はやぶさ 2 プロジェクトの  
事前評価質問に対する回答  
(その 2)

平成 23 (2011) 年 11 月 22 日

宇宙航空研究開発機構

本資料は、平成23年6月27日（月）に開催された第2回推進部会におけるはやぶさ2プロジェクトの説明に対する構成員からの追加質問に対し、独立行政法人宇宙航空研究開発機構（JAXA）の回答をまとめたものである。

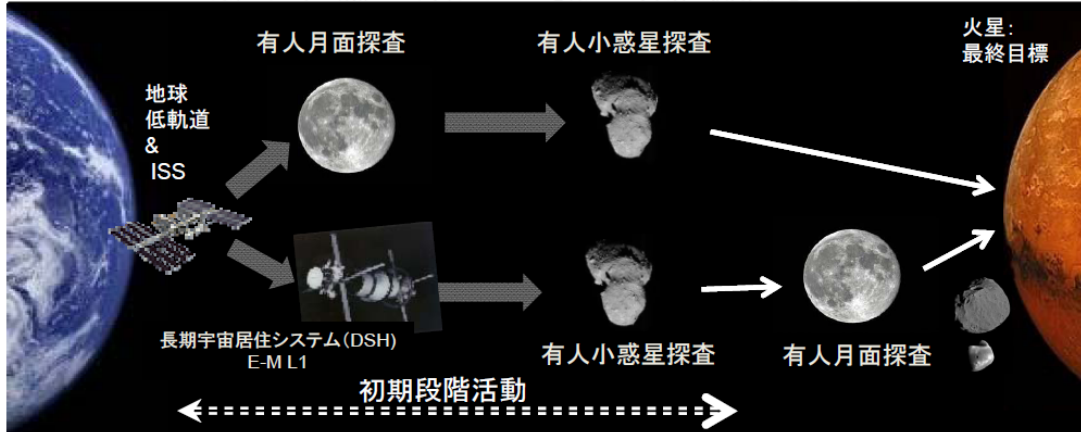
第2回推進部会において、はやぶさ2のミッションの第一義は Exploration であることがほぼ了解されました。ところが、これまでの「宇宙探査」の定義では「人類活動領域の拡大」という曖昧な定義となっており、今後、宇宙開発委員会において議論が必要と思います。そこで、とりあえず、推進2-1-1の15ページのISECGが描く探査シナリオの中では、はやぶさがどう位置付けられるか示してください。

また、ISECGは、国際協働ベースの有人宇宙探査計画を技術的に検討・調整するため、2007年に設立された国際宇宙探査協働グループ（ISECG）です。ISECGにおいては、最終的に有人火星探査を見据えつつ、有人探査活動の当面のロードマップ、シナリオなどの検討を進めています。

現在、ISECGで想定しているミッションシナリオの概要は、次の2つです。

①有人月探査を第1ステップとして有人小惑星探査に続けるシナリオ

②長期宇宙居住システム開発と有人小惑星探査に注力したシナリオ

はやぶさミッションは、有人小惑星探査を含む今後の探査活動において、探査技術のプリカーサ・ミッションとして貢献できるものとなります。
